# 三菱小容量 UPS

No. 007

### 常時インバータ方式UPS FREQUPS-Vシリーズ バージョンアップのお知らせ

##### (1) 規格取得

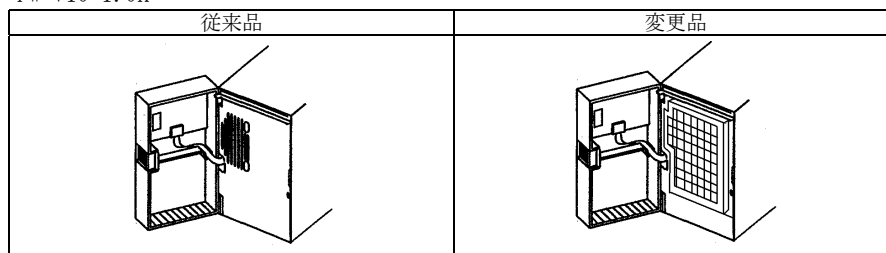
下記3機種について新たにUL規格を取得いたしました。これによりFREQUPS-Vシリーズ全機種UL規格対応となります

対応機種：FW-V10R-1.5K、FW-V10R-3.0K、FW-V20-1.0K
